ADMINISTRACIÓN NACIONAL DE ELECTRICIDAD

LICITACIÓN PÚBLICA INTERNACIONAL ANDE N° 960/2014

“Suministro de Instrumentos de Medición, Cables Protegidos y Accesorios”

COMUNICACIÓN ACLARATORIA N° 1

DISEÑOS

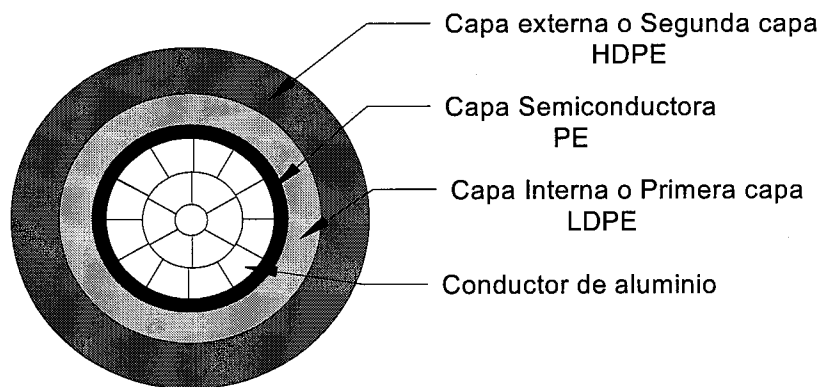
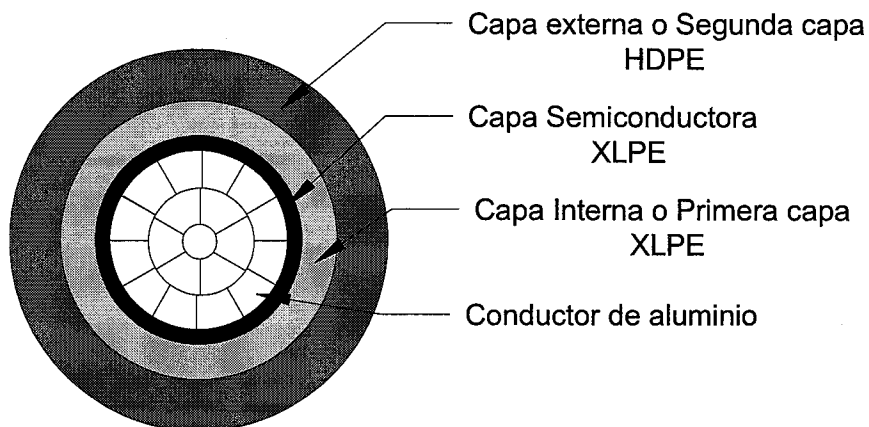
Con relación al cable protegido que contenga negro de humo en la capa externa, considerando que las normas principales del cable ICEA S-70-547 e ICEA-S-61-402 no piden el ensayo de dispersión de negro de humo y por tanto no especifican ninguna norma para este ensayo en particular, favor especificar cuál es la norma establecida por ANDE para dicho ensayo.

En cuanto a los ensayos de contenido y dispersión de “negro de humo” solicitado según límite indicado en la tabla 3 (pág. 8/24) de la EE.TT N° 03.24.35 – Rev. 3 “Cables protegidos para MT”, se indica que en la Especificación Técnica de referencia no se encuentra citada la norma a la cual debe responder dicho ensayo, por lo tanto se aclara que el contenido de negro de humo de la última capa externa (ver diseños adjuntos, figuras 1 y 2) debe estar ensayado según la Norma NBR 18553, este ensayo debe ser presentado por el fabricante indicando el contenido de negro de humo y el padrón de dispersión.

Este ensayo debe ser realizado a las coberturas aislantes que contengan negro de humo (carbono) en su composición.
